Nota Aclaratoria 1

SDP/00087688/004-2017: Ampliación de Servicios de Banda Ancha, Redes y Transporte.
Lote III, La Ceiba - Roatán
27 de julio de 2017

Diagrama 1:

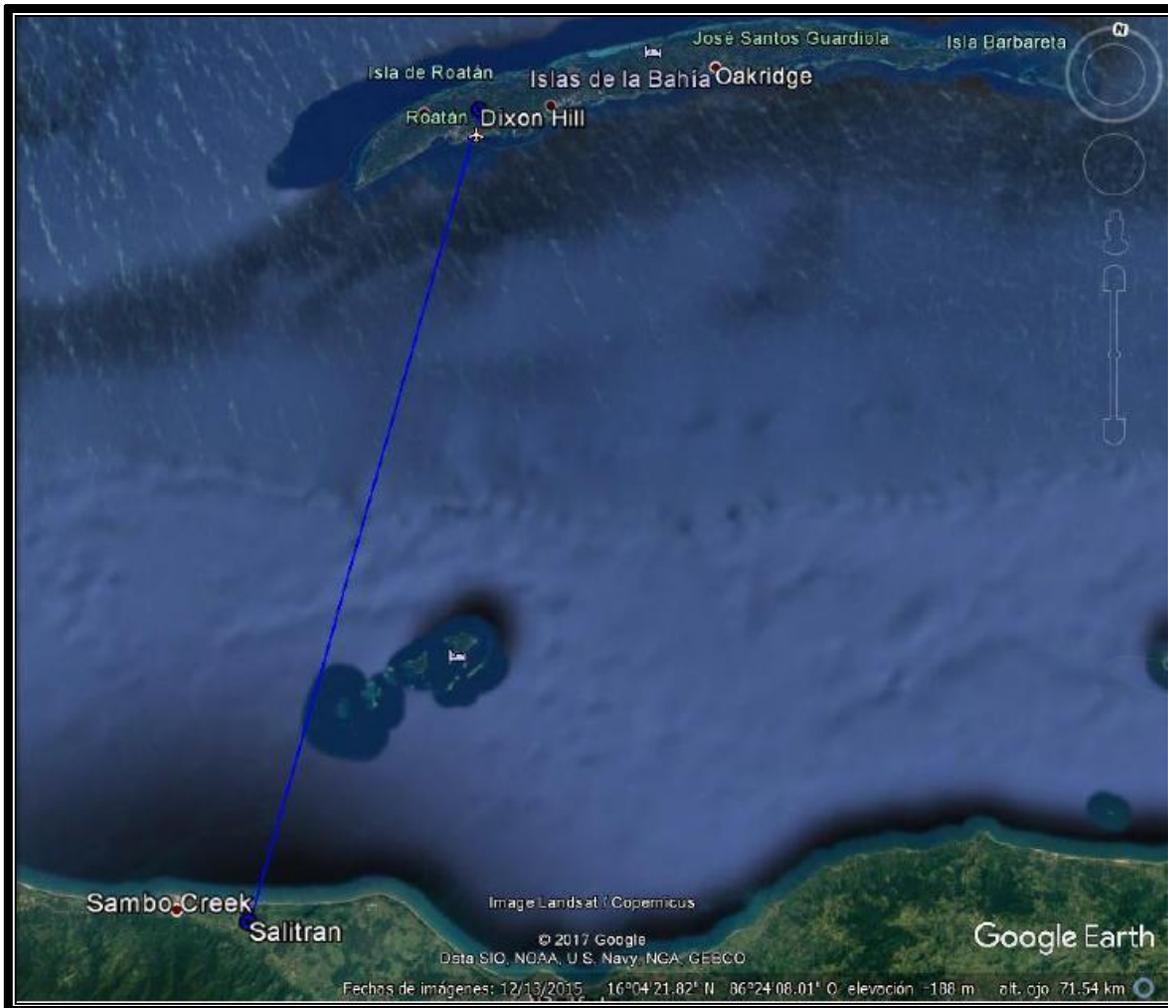
01	Pregunta:	¿Confirmar tiempo del contrato de los servicios?
	Respuesta:	El tiempo del contrato de los servicios deberá ser referente hasta la puesta en marcha del enlace y su respectiva aceptación, posteriormente dos años de servicio remoto.
02	Pregunta:	Sobre el numeral 3.3 de las especificaciones técnicas, entendemos que ya se cuenta con las torres construidas e instaladas exactamente en las coordenadas provistas, favor confirmar si es correcta nuestra apreciación.
	Respuesta:	Si.
03	Pregunta:	Favor aclarar cuál es el procedimiento para programar el <i>site survey</i> , ¿a quien se le deben dirigir los datos para acceso?
	Respuesta:	Se debe dirigir la información a través de PNUD para comunicarla a HONDUTEL
04	Pregunta:	Numeral 13.1, especificaciones técnicas, favor proveer el diagrama en un formato legible.
	Respuesta:	Anexo diagrama 1.
05	Pregunta:	Numeral 3.4.14, especificaciones técnicas, se solicita sea provisto un diagrama conceptual de referencia que grafique los elementos/equipos mínimos y deseables a contener en esta solución, incluyendo el tipo y cantidad de interfaces inclusive tomando en cuenta el equipo que recibirá en ambos extremos la capacidad de transporte de 1Gbps.

Diagrama 2:

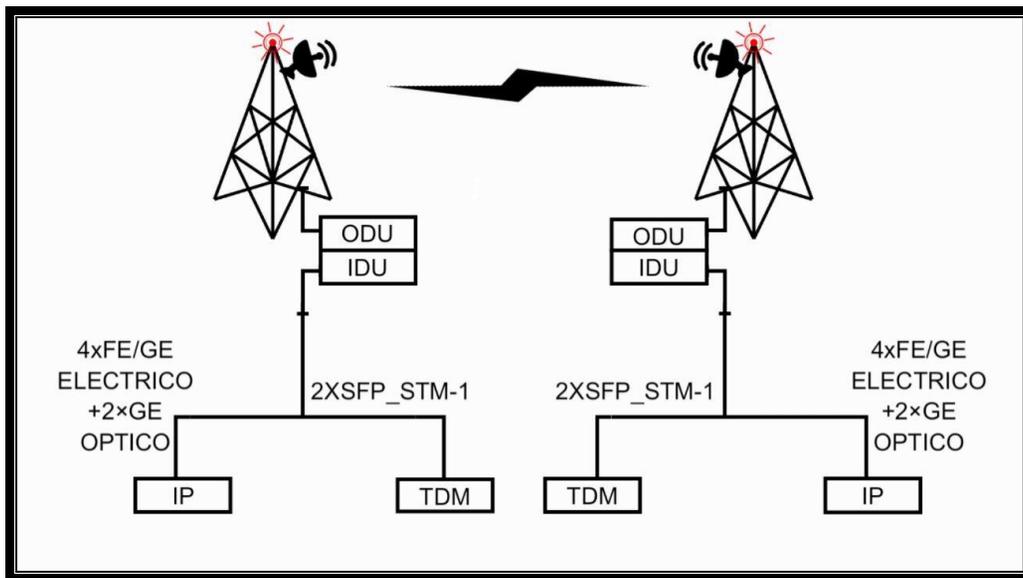
Respuesta:	Anexo diagrama 2.
06	Pregunta:	Entendemos que el alcance del proyecto incluye mantenimiento y soporte hasta por 2 años después de la fecha oficial de aceptación ¿Es correcta nuestra apreciación?
	Respuesta:	Si.
07	Pregunta:	Numeral 6.1.1, especificaciones técnicas, favor proveer un diagrama que detalle el alcance de esta solicitud incluyendo los elementos que se desean cumplan con las características mencionadas en este numeral.
	Respuesta:	Anexo diagrama 3.
08	Pregunta:	Sobre el numeral 3.4.3 capacidad de 1 GBPS es full dúplex? ¿en cuál ancho de banda? ¿con cuál <i>packet length</i> ?
	Respuesta:	Si full dúplex, ancho de banda de 29.65 MHz por canal, con un espaciamiento de 252.04 MHz, la longitud del paquete es variable y dicha longitud de paquete corresponde a un paquete IP.
